TCS – Strassensicherheitsaudit Gemeinde Beromünster – LU

Bericht für die Gemeindebehörden

Abbildung 46 - Karte von bestehenden FGS im Betrachtungsperimeter

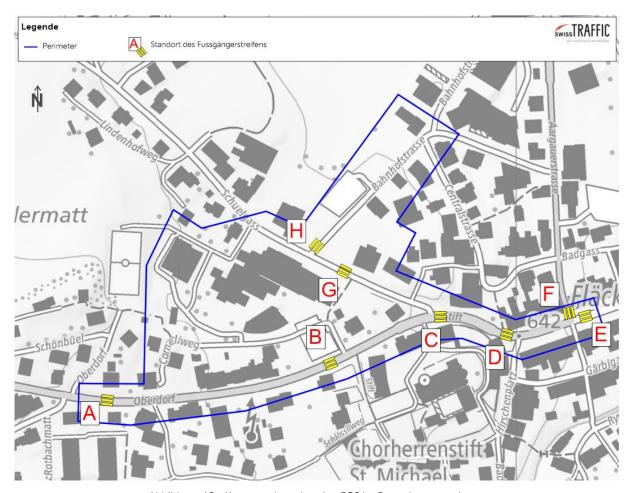
Das Signal 4.11 ist lediglich auf der Südseite des FGS vorhanden (langgezogene Kurve). Ausserdem ist das Männchen auf dem Signal 4.11 bergwärts falsch ausgerichtet (Detail). Die Erkennbarkeit des Signals ist jedoch zufriedenstellend.

Es besteht 65 m vor dem FGS (Richtung 1) ein ergänzendes Gefahrensignal Fussgängerstreifen (Signal 1.22). Das Signal 4.11 fehlt jedoch in beide Richtungen.

Es besteht vor dem FGS (Richtung 2) ein ergänzendes Gefahrensignal «Achtung Fussgänger». Das Signal 4.11 fehlt jedoch in beide Richtungen.

- Ergänzung des fehlenden Inselschutzpfostens.
- Ergänzung des Signals 4.11.
- Reduktion des Geschwindigkeitslimites, um die Sichtweiten einhalten zu können.
- Weiterhin die Schulkinder auf die Gefahren bei FGS hinweisen. Augenkontakt zwischen Schulkind und Fahrzeuglenker soll als Voraussetzung gelten für die Strassenquerung.
- Absenken der Randabschlüsse auf max. 4 cm, um den Vorgaben der hindernisfreien Architektur zu entsprechen.

- Lokalisierung des FGS hinterfragen bzw. im Rahmen eines Betriebs- und Gestaltungskonzeptes auflösen / verlagern.
- Ergänzung des Signals 4.11.
- Absenken der Randabschlüsse auf max. 4 cm um den Vorgaben der hindernisfreien Architektur zu entsprechen.

- Verringerung der blauen Parkzone auf der Nordseite der Strasse um ca. 5 m, um allfällige Verdeckungen durch parkierte Fahrzeuge zu verhindern.
- Ergänzung des Signals 4.11.
- Durchführung eines Betriebs- und Gestaltungskonzeptes beim Knoten Luzernerstrasse Aargauerstrasse, um die Sicherheit der Fussgänger zu verbessern.

- Ergänzung des Signals 4.11.
- Lokalisierung des FGS hinterfragen bzw. im Rahmen eines Betriebs- und Gestaltungskonzeptes auflösen / verlagern.
- Verkehrsberuhigung des Quartiers Fläcke, durch eine Umfahrungsstrasse anstreben.

Ergänzung des Signals 4.11.

Abbildung 48 - Karte mit Defiziten hinsichtlich der Trottoirs und Fussgängerführungen

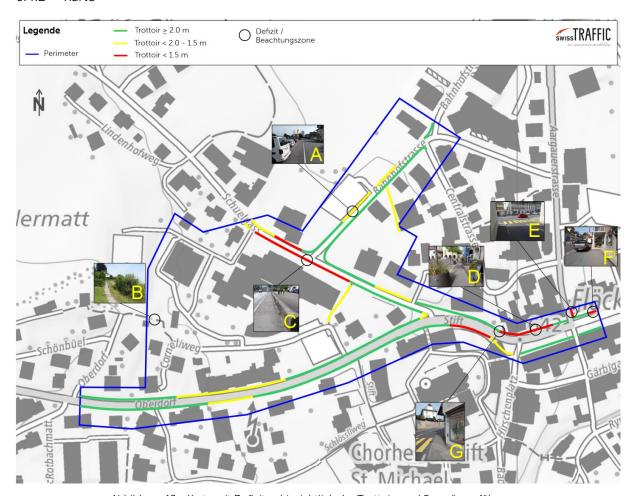
Es bestehend im Betrachtungsperimeter Trottoirabschnitte, welche eine Breite von 1,5 m unterschreiten. Auf der Übersichtskarte (Kapitel 6.4.2) werden diese Abschnitte in Rot hervorgehoben. Hierbei handelt es sich vor allem um Abschnitte auf der Schuelgass und des Quartiers Fläcke.

Abbildung 49 - Karte mit Defiziten hinsichtlich Velo- und Trottinetteinfrastruktur

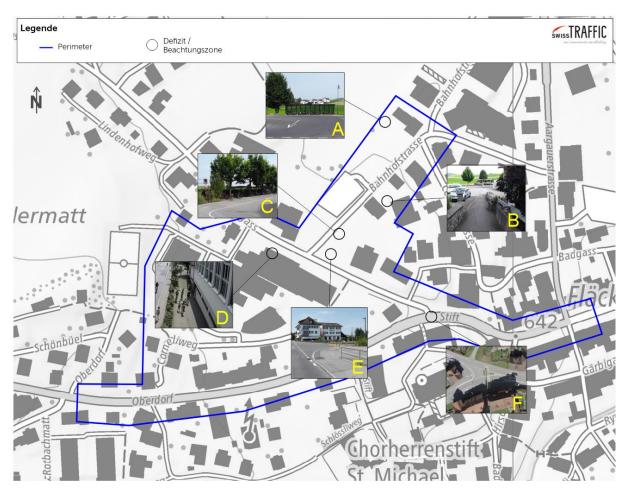
Name: Velostelllatz Busbahnhof	Kartenreferenz: A
Signalisierte Geschwindigkeit: 30 km/h	DTV (sofern bekannt): -
	Allgemeine Bemerkungen Der Velounterstand beim Busterminal ist komplett belegt. Dies signalisiert die Nachfrage an diesem wichtigen Mobilitätsknotenpunkt. Vorgeschlagene Massnahmen Untersuchen, ob das Angebot an Velostellplätzen möglicherweise ausgebaut werden sollte.

- Studie zur einer alternativen Veloführung durchführen.
- Umgestaltung des Knotens, um die Sicherheit (nicht nur diejenige des Veloverkehrs) zu verbessern (z.B. Lichtsignalgesteuerter Knoten).
- Reduktion der Verkehrsmenge im Zentrum (Fläcke) durch die geplante Umfahrungsstrasse, Reduktion der signalisierten Geschwindigkeit (z.B. Tempo-30-Zone).

Abbildung 57 - Vorschlag Ausbau der Tempo-30-Zone auf der Schuelgass (inkl. Fläcke)

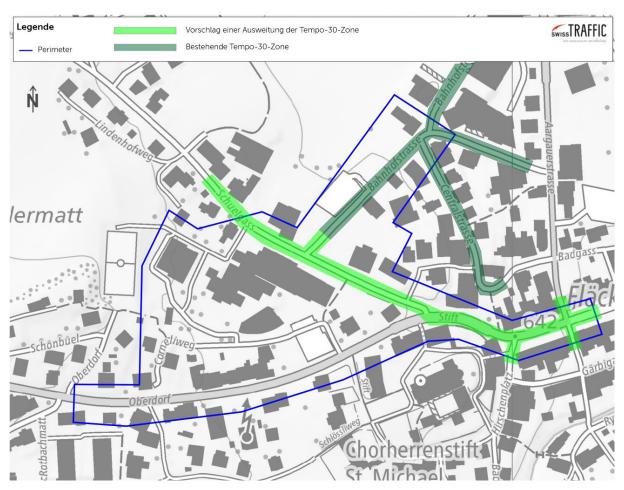
Ausserdem kann durch eine Temporeduktion ebenfalls der Strassenquerschnitt, für den motorisierten Verkehr, verringert werden. Dadurch könnten entlang der Schuelgass breitere Fussgängerflächen realisiert werden.

Der Vorschlag einer Erweiterung der Tempo-30-Zone wird nachfolgend dargestellt:
